Parecer da Comissão de Avaliação

Ampliação da Pedreira n.º 6772 TAPADA

RUSTISTONE, Lda

Processo de AIA n.º 1315/2019

Figura 2 - Extrato da sub-regiões homogêneas - PROF Oeste (Fonte: EIA)

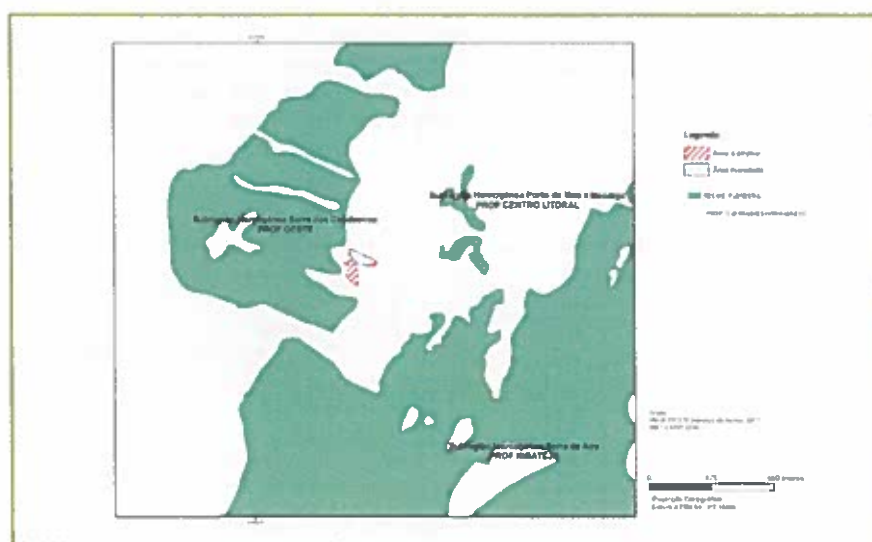
- No âmbito deste fator ambiental, importa ainda referir que ao nível do Regime Florestal, a área do projeto em análise não integra o Perímetro Florestal da Serra dos Candeeiros (Núcleo de Alcobaça), conforme se pode constatar na Figura 2, seguidamente apresentada.

Figura 3 - Cartografia de vegetação e habitats na área de implantação do projeto (Fonte: EIA)

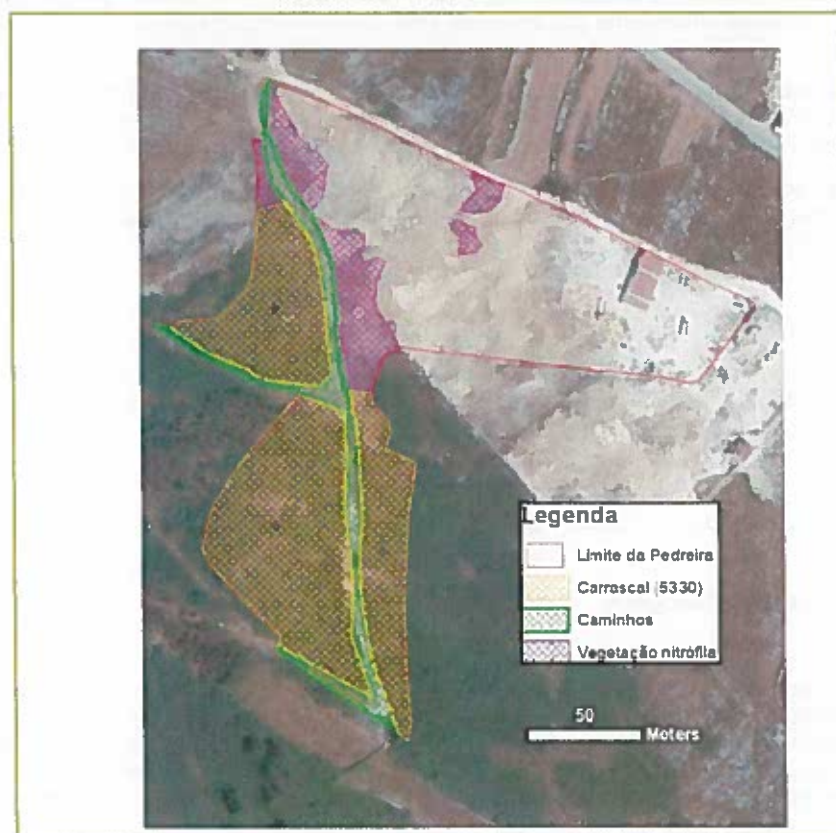
- Para o efeito, reproduz-se a Figura 3 - "*Cartografia de vegetação e habitats da área de implantação do projeto*" retirada do Relatório Síntese;

- Relativamente às espécies RELAPE (Raras, Endémicas, Localizadas, Ameaçadas ou em Perigo de Extinção) não foram identificadas na área de ampliação.

Figura 4 - área do estudo inserida no PNSAC relativa a abrigos e importantes (Fonte: EIA)

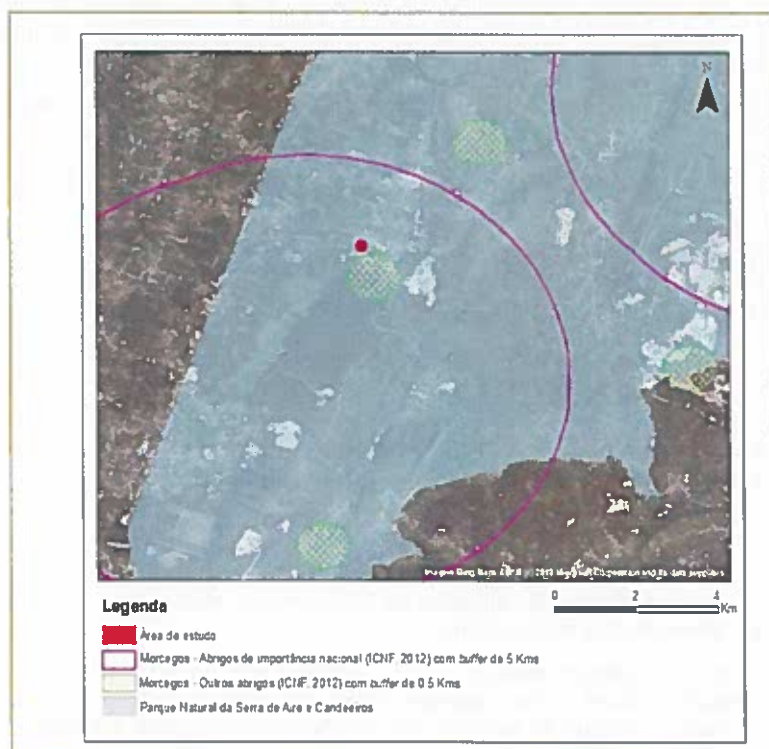
- No decorrer do EIA não foram detetados potenciais abrigos de morcegos, nem nas zonas rochosas, nem nas zonas arborizadas da área em estudo, no entanto foi possível verificar que a área analisada está inserida na "área envolvente" considerada para as categorias "abrigos importantes" e "outros abrigos" de morcegos cavernícolas (Figura 4), concluindo que o aspeto mais importante consiste na possibilidade de ocorrerem na área de estudo espécies de morcegos com estatuto de ameaça oriundos dos abrigos mais próximos, não existindo no entanto abrigos na área de estudo.

Assim, com a implementação do projeto considera-se que os impactes sobre a flora e vegetação são negativos, diretos e muito significativos, em virtude de que a zona sujeita à lavra irá provocar a destruição do coberto vegetal.

Anexo: Extrato da Carta da REN com implantação assinalada

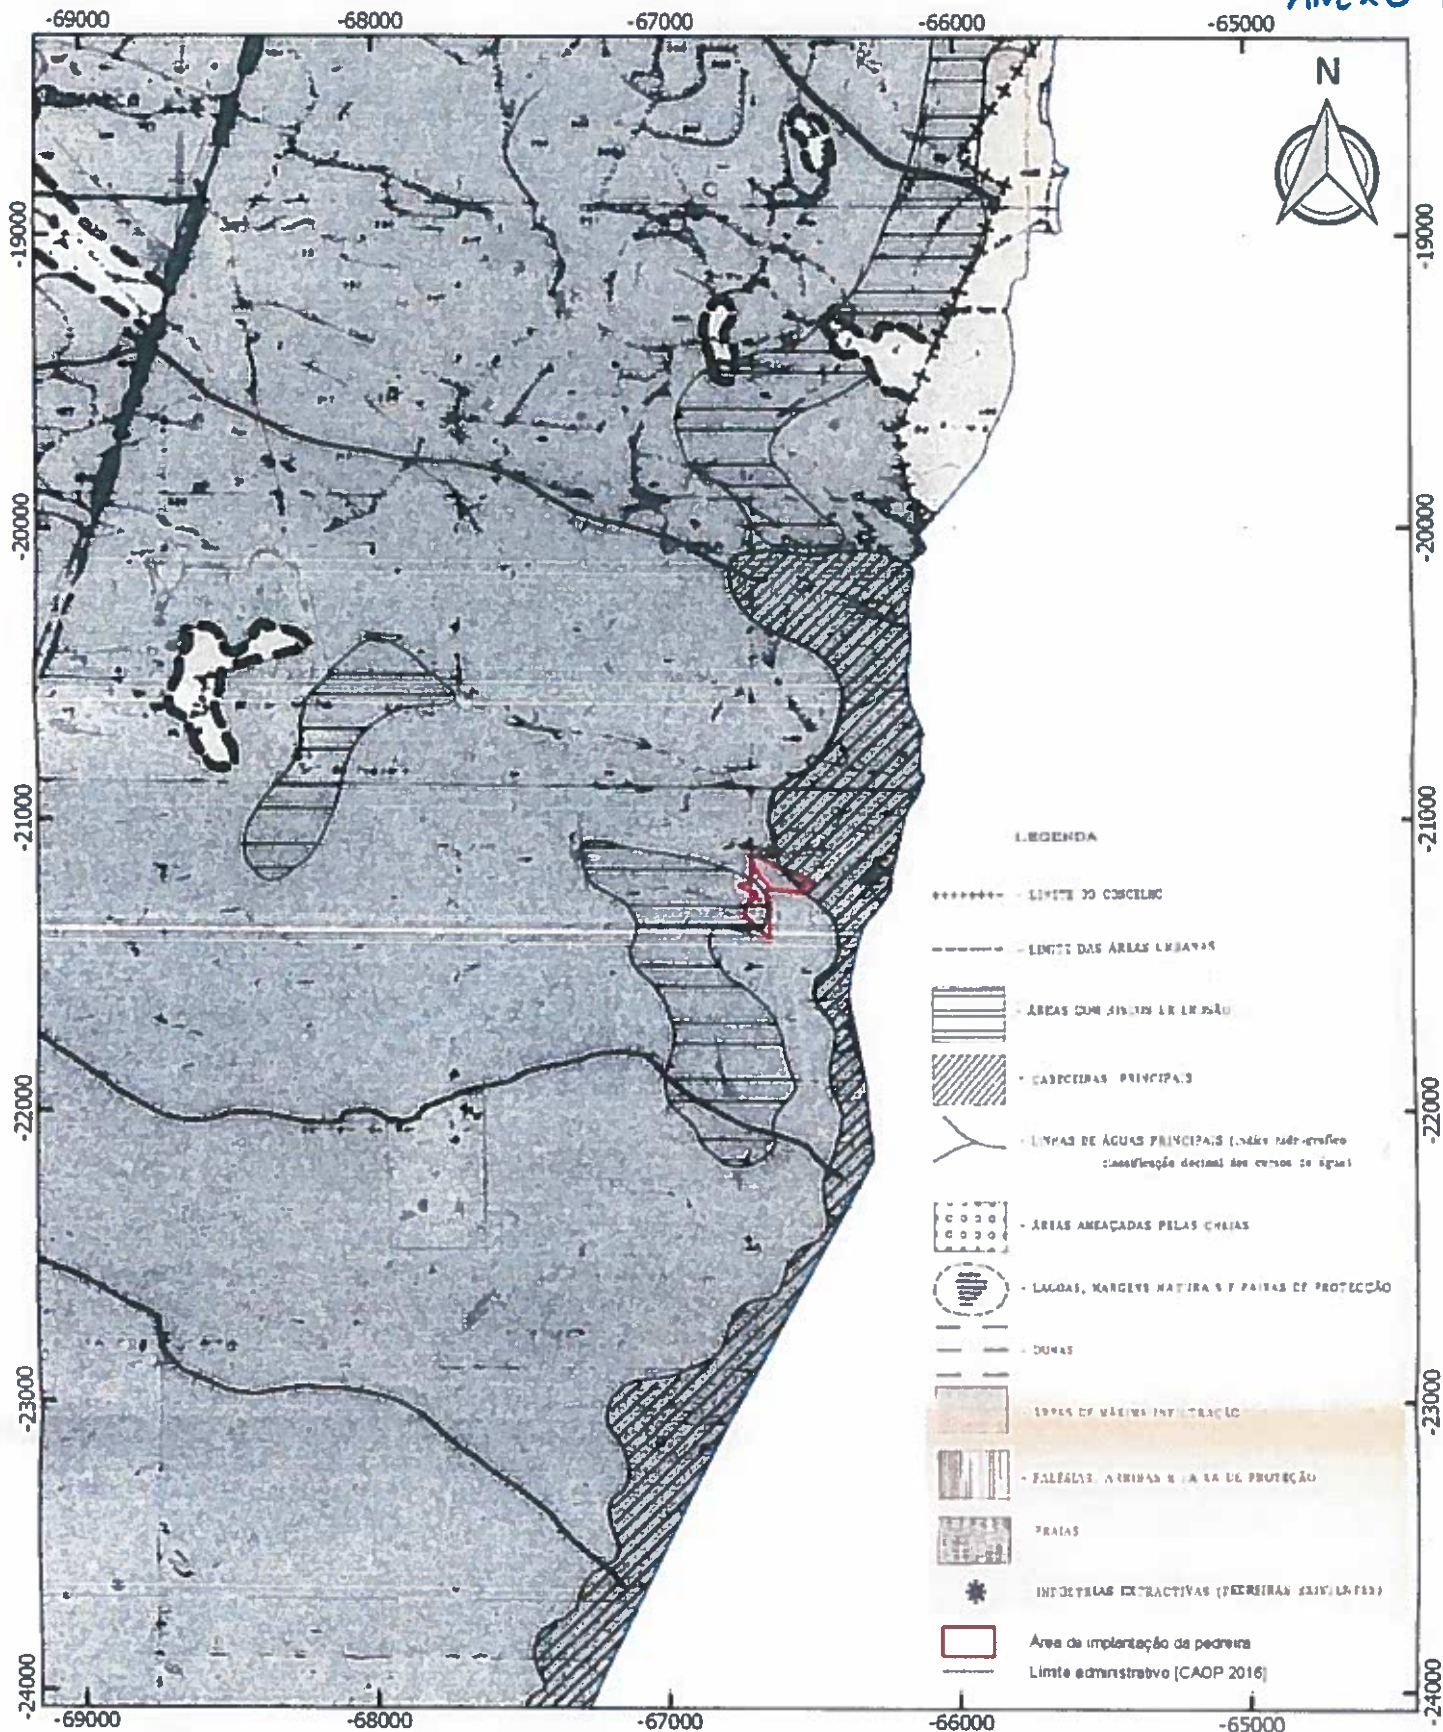
1. A área de implantação do projeto localiza-se em área protegida e classificada do PNSAC, a cerca de 250 metros a sul-sudoeste do perímetro urbano de casal de Vale de Ventos;

2. De acordo com o preceituado no n.º 5, do art. 9.º, do Regulamento do PDM, articulado com o art. 25.º, do Regulamento do POPNSAC, verificamos que, às áreas localizadas no PNSAC, fora dos perímetros urbanos, se impõem e prevalecem as disposições deste Plano e respetivo Regulamento, enquanto PEOT, bem como as disposições relativas à REN e RAN, sobre qualquer disposição do PDM;
